工程指示 / 要求簡箋(E.I.)

工程指示編號：EI / 2507 / 20

工程編號：J - 852

工程名稱：亞皆老街中電

名稱	百葉框底	制圖	Ivan	2020.09.08	修改	A	B	C
材料	X85839	復核	WHS		日期	2020.10.10	2020.10.28	2021.01.23
顏色	UCT806812XL-3	批准			圖號	IW01-08

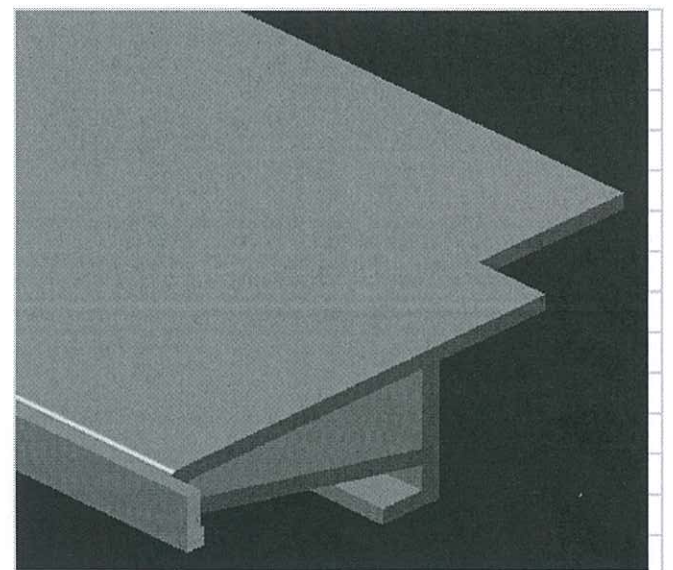
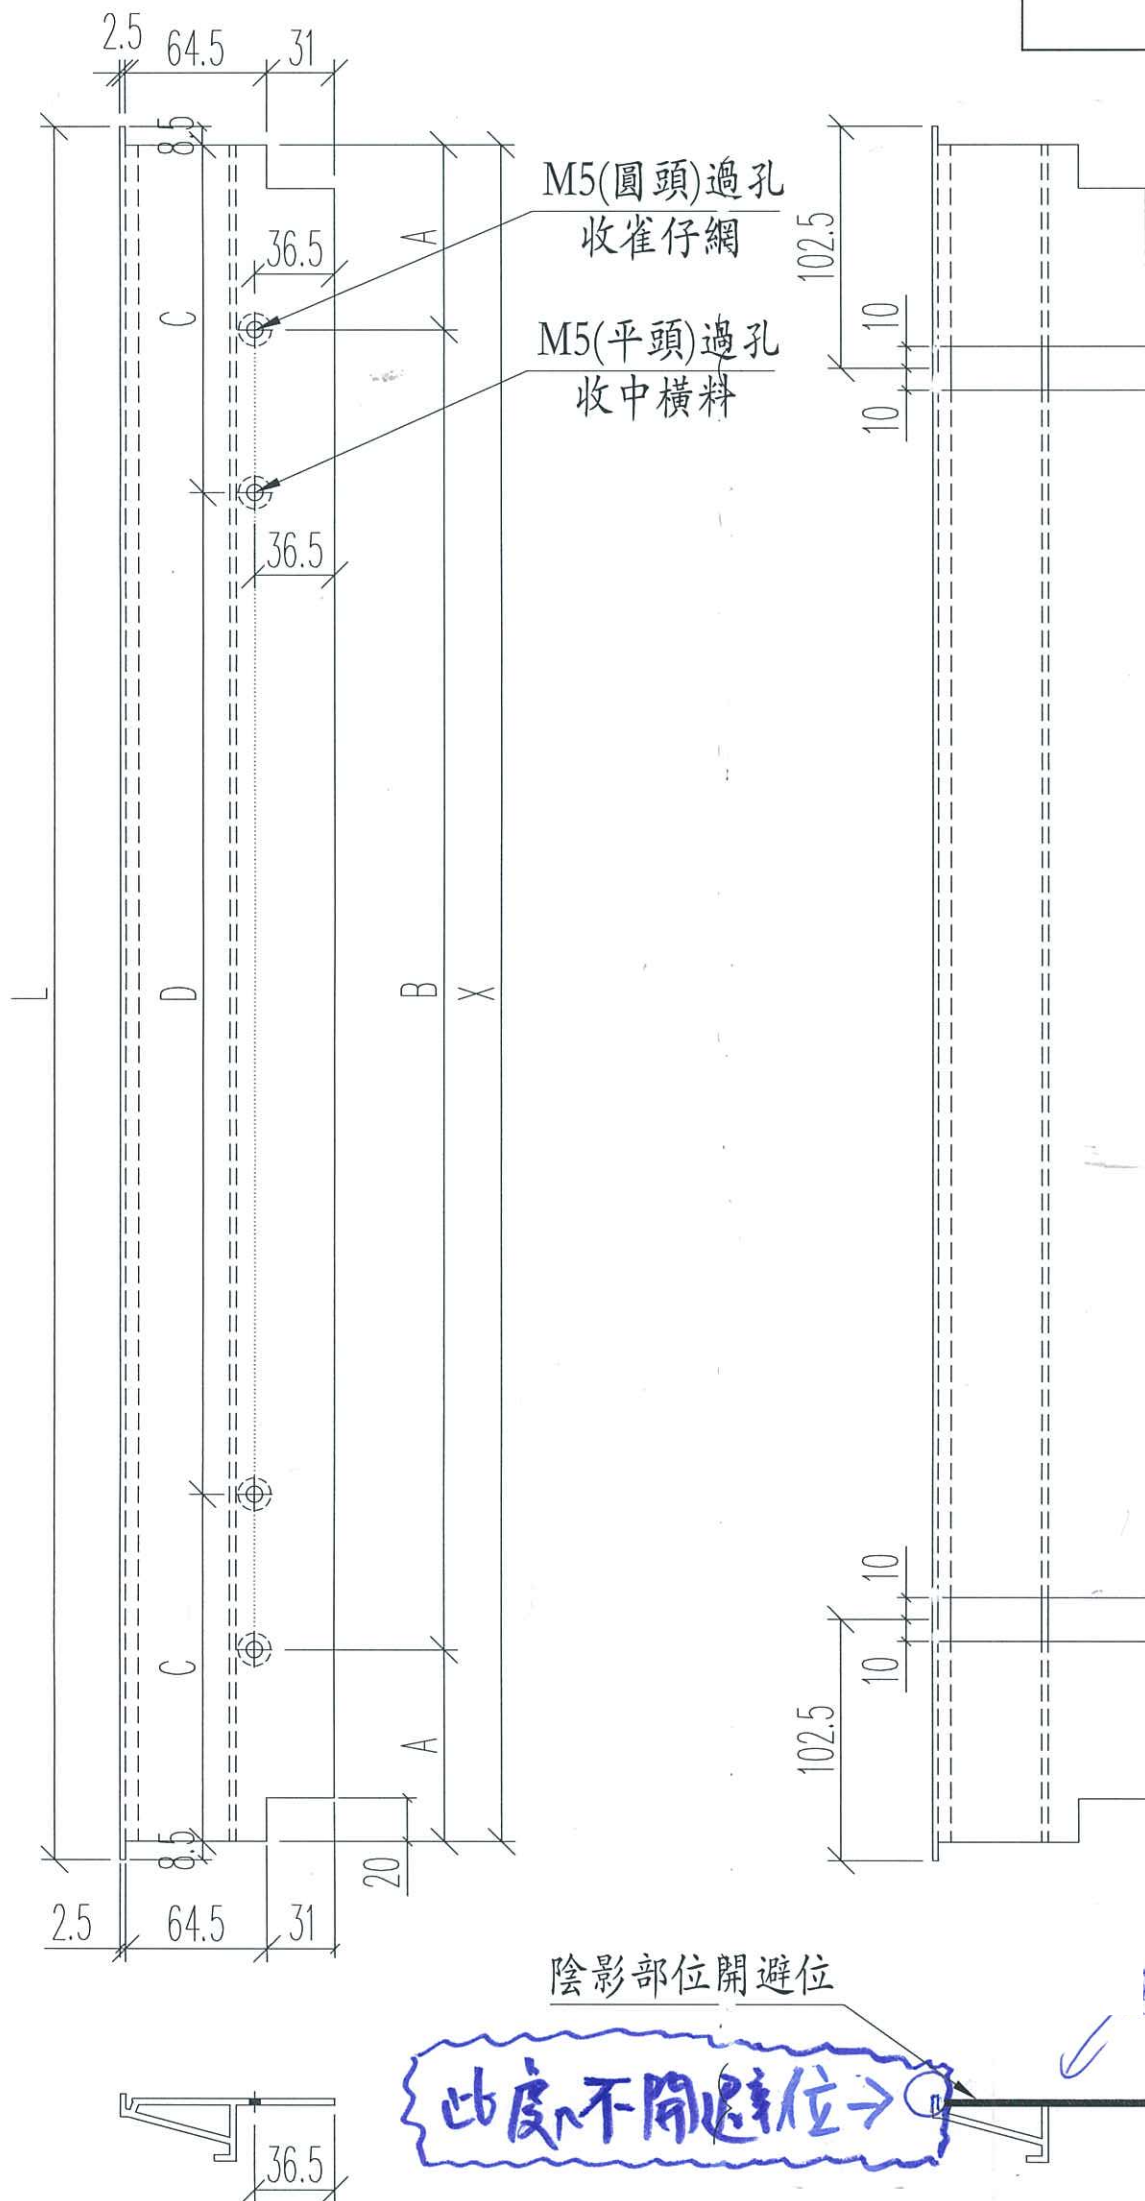
V 版：百頁框底摺位不用開避位. T3 已生產及出貨不用重做.

U 版：W8-T3B #2 W8-T2B #2 和修改拆料圖 取消 T 版

S 版：已修改窗號 W8/T1/2B, W8/T2A, W8/T3B 的反拍線
